Formular de evaluare a condițiilor de accesibilitate a clădirilor publice

Categorii	Indicatori	Date colectate
Localitate, raion:	Tomestii noi (Glodeni)	
Adresa, strada, nr.:	-	
Instituția:	BESV-19/10(Camin cultural)	
Tipul instituției:	BESV	
Latitudinea:	47.676355 ,	
Longitudinea:	27.357143

Fig. IV.18 Parcare pe o direcție perpendiculară față de carosabil

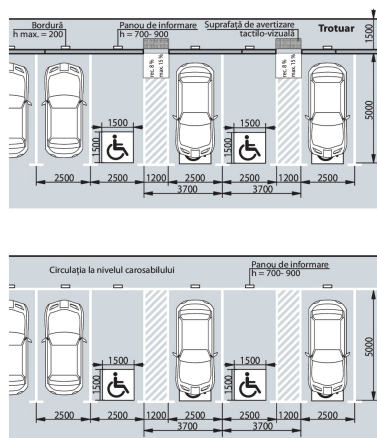
Parcare obișnuită:	Nu , dar există loc unde poate fi amenajată parcare
Locuri de parcare amenajate pentru persoanele cu dizabilități:	Nu

Fig. V.32.b Rampă de acces paralelă cu intrare în clădire

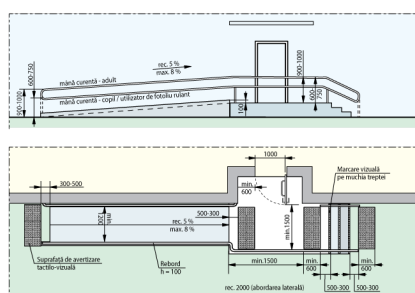
Intrarea în clădire este la nivelul solului:	Nu
Dacă este folosită o intrare alternativă, există indicatoare care arată direcția către aceasta:	Nu
La intrare sunt trepte:	Da, 3 trepte , Înălțime totală a treptelor/scărilor (cm)60 cm
La intrarea în clădire este instalată o platformă de ridicare (verticală sau înclinată):	Nu
Ușa se deschide în interior sau exterior:	Exterior
Dimensiunile pragului/spațiului din fața ușii de intrare în clădire:	260 cm
Dacă există trepte, sunt semnalate treptele cu elemente contrastante și/sau tactile:	Nu Standard: prima și ultima treaptă trebuie semnalate în culori contrastante
Există rampă de acces:	Nu
Nu există rampă, dar sunt șine metalice:	Nu

Fig. V.24. – Exemplu de conformare a suprafețelor vitrate în cadrul foii de ușă și realizarea contrastului vizual, atunci când ușa și suprafețele adiacente sunt vitrate

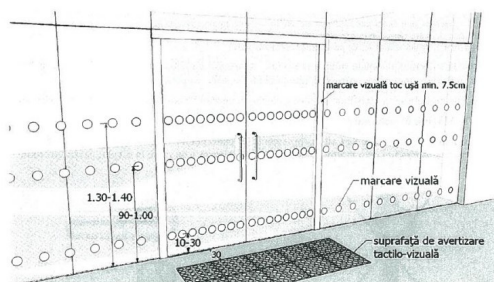
Categorii	Indicatori	Date colectate
	Dimensiuni ușă de intrare:	Dublă: 54 cm + 60 cm Standard: lumina ușii duble trebuie să fie de minim 90 cm Ușa mică din cea dublă se deschide
	Prag ușă de intrare:	Un prag cu înălțimea: 3 cm Standard: pragul trebuie să fie de maxim 2 cm
	Uși în interior:	Lățimea: 4 cm , 3 cm , 4 cm
	Ușile de la intrare și din interiorul clădirii sunt dotate/marcate corespunzător cu semne contrastante:	Da Standard: este o diferență de culoare contrastantă (culori închise / culori deschise) între perete și podea

Fig. V.42.a Aranjarea unei cabine WC adaptate - tip A

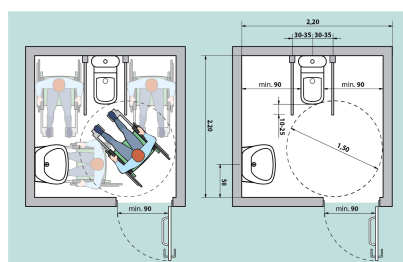
Grup sanitar în exterior:	Nu
Grup sanitar în interior:	Nu
